ECE/TRANS/WP.29/2007/33
5 April 2007

Рассмотрение проектов поправок к действующим правилам

Предложение по дополнению 6 к поправкам серии 02 к Правилам № 51
(Шум, производимый транспортными средствами)

Рис. 2: Исходная точка"

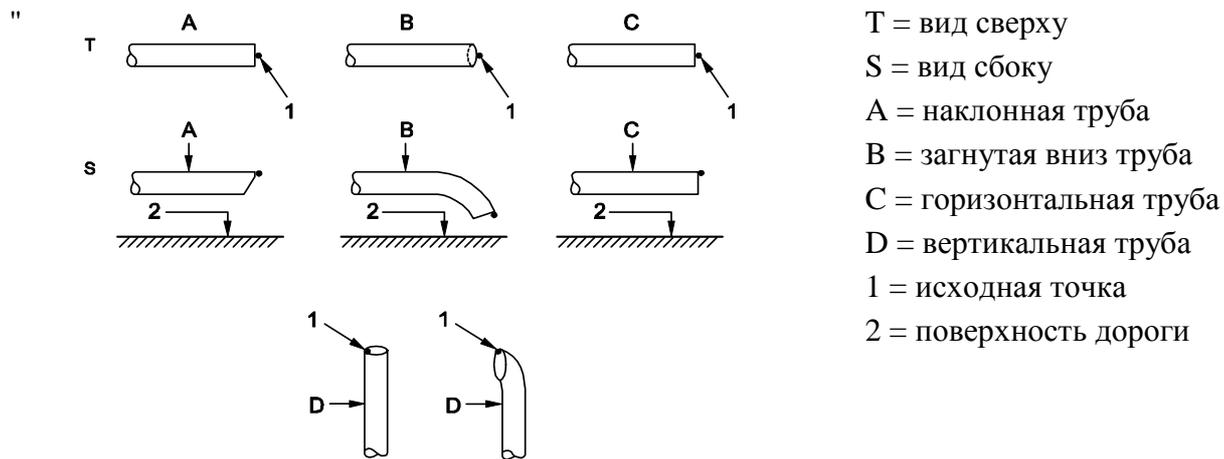
Приложение 3 - Добавление, включить новый рис. 2 следующего содержания:

3.2.5.3.1.1 Микрофон располагается на расстоянии $0,5 \text{ м} \pm 0,01 \text{ м}$ от исходной точки выпускной трубы, обозначенной на рис. 2 под углом $45^\circ (\pm 5^\circ)$ к

вертикальной плоскости, через которую проходит ось потока газа из среза трубы. Микрофон должен находиться на высоте исходной точки, но не ниже 0,2 м над уровнем грунта. Исходная ось микрофона должна находиться в плоскости, параллельной поверхности грунта, и должна быть направлена к исходной точке среза выпускной трубы.

Рис. 3а

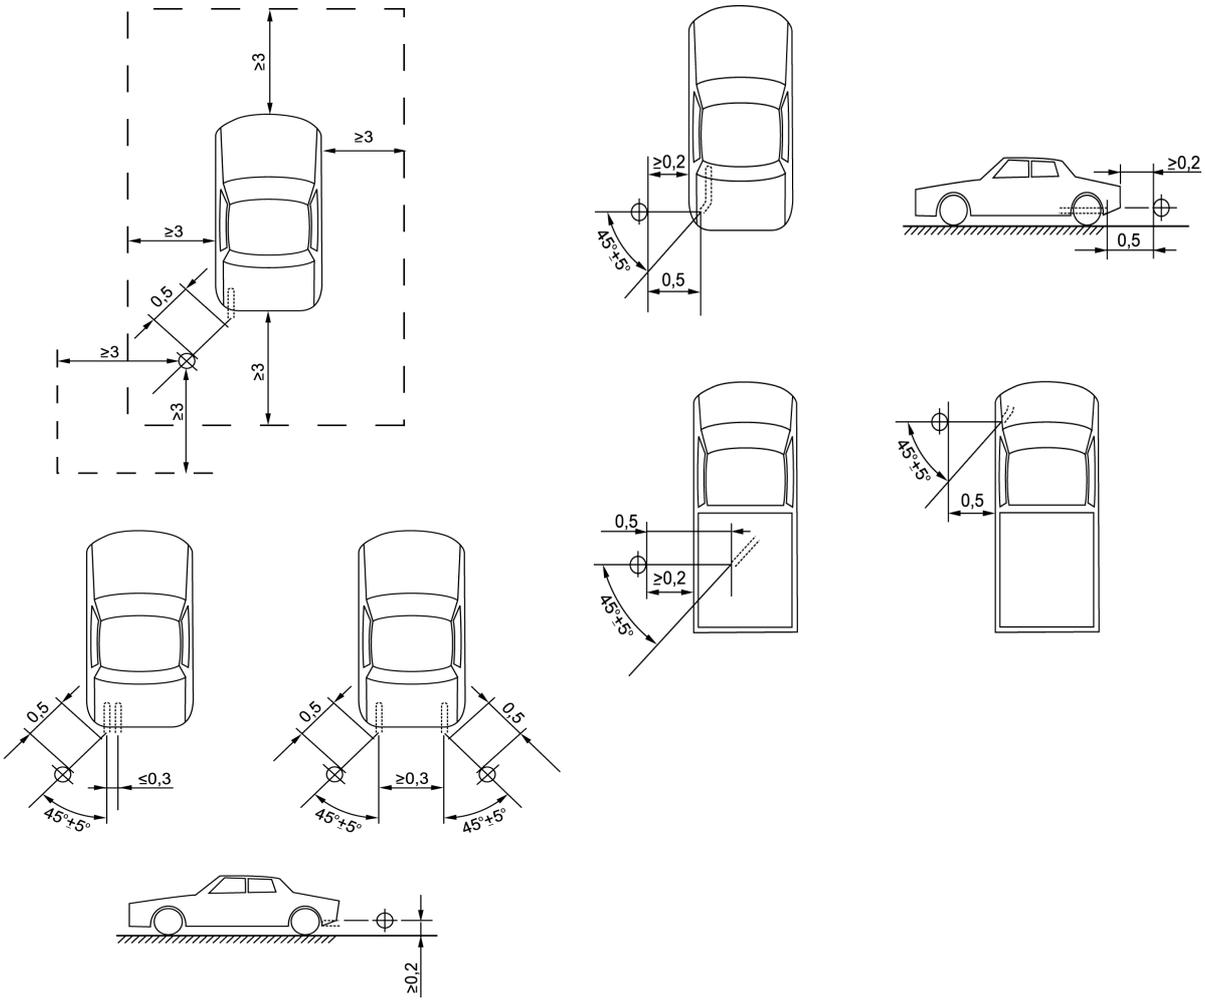
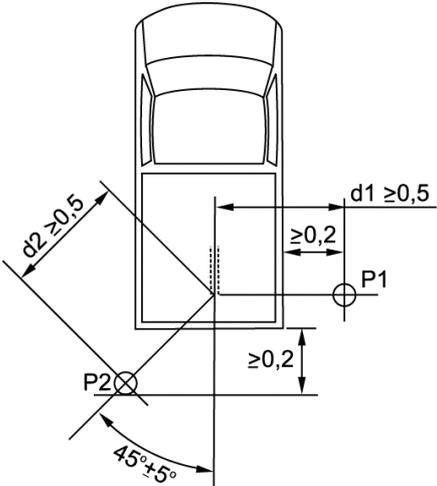
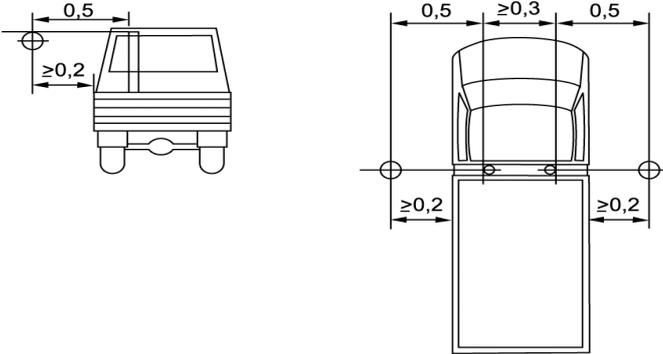
Приложение 3 - Добавление, рис. 2 (бывший), перенумеровать в рис. 3а-3д и изменить следующим образом:

- 3.2.5.3.1.5 В случае транспортных средств, у которых исходная точка выпускной трубы недоступна или находится под кузовом транспортного средства, как показано на рис. 3b и 3c, в силу присутствия препятствий,

являющихся частью транспортного средства (например, запасное колесо, топливный бак, аккумуляторный отсек), микрофон должен устанавливаться на расстоянии не менее 0,2 м от ближайшего препятствия, включая кузов транспортного средства, и его ось максимальной чувствительности должна быть ориентирована на срез выпускной трубы из точки, которая в наименьшей степени отдалена от него в силу присутствия вышеупомянутых препятствий.

В тех случаях, когда возможны несколько положений микрофона, как показано на рис. 3с, должно использоваться то положение, при котором можно получить наименьшее значение d_1 или d_2 .

Примечание: На рис. 3а-3d приведены примеры положения микрофона в зависимости от расположения выпускной трубы".
